Avis technique Ouvrages d'art

Jointés chaussée des ponts-routes

F AT JO 20-07

C-JOINT Neovia

Coupe courante

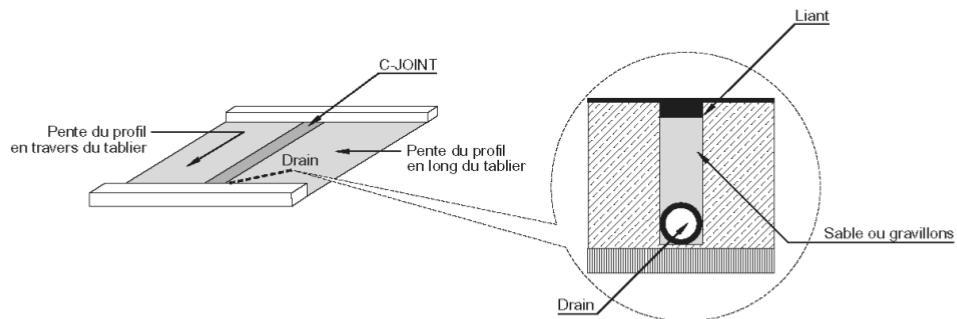
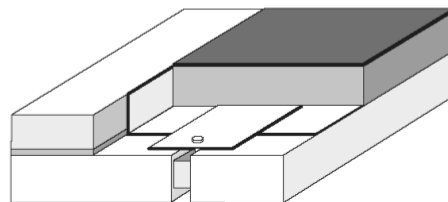
Pour évacuer les eaux de l'interface revêtement/étanchéité, un drain de type "barbacane" a été rendu obligatoire pour ce type de joint (cf. schéma de principe p 4) sauf si l'option de pose du drain en amont du joint a été retenue. Il importe donc au maître d'œuvre d'exiger un équipement complet conforme à ces dispositions.

JOINTS DE TROTTOIR

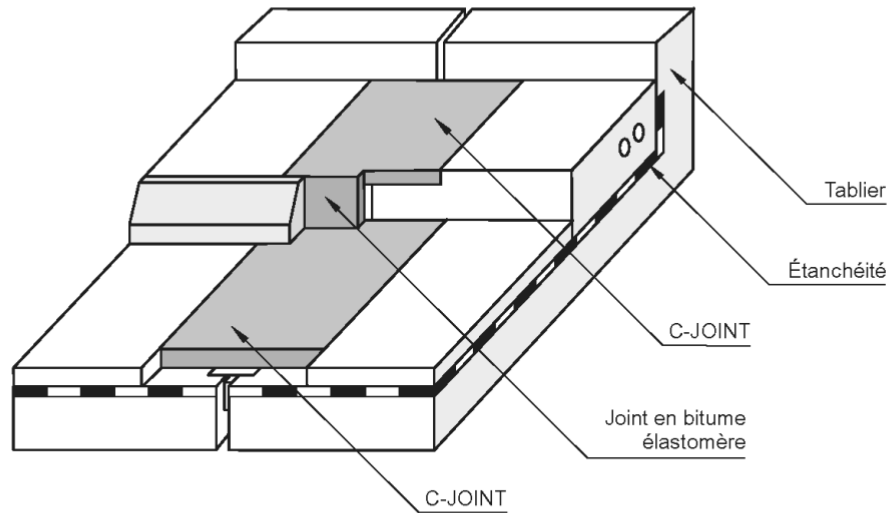
Pour le relevé, les dispositions constructives présentées sur les dessins de la page 5 sont *a priori* satisfaisantes. Le suivi de comportement des joints n'a pas révélé de défauts particuliers sur ce point.

Le joint de trottoir, constitué par le prolongement de la technique sur chaussée dans le corps du trottoir, présente une disposition satisfaisante.

Chaque ouvrage constitue un cas particulier. Aussi, une étude particulière, préalablement à la signature du marché, est à faire en s'inspirant des dessins présentés dans l'avis. Il conviendra d'étudier particulièrement les problèmes posés par la présence de réseaux concessionnaires dans les trottoirs, par le biais, etc.
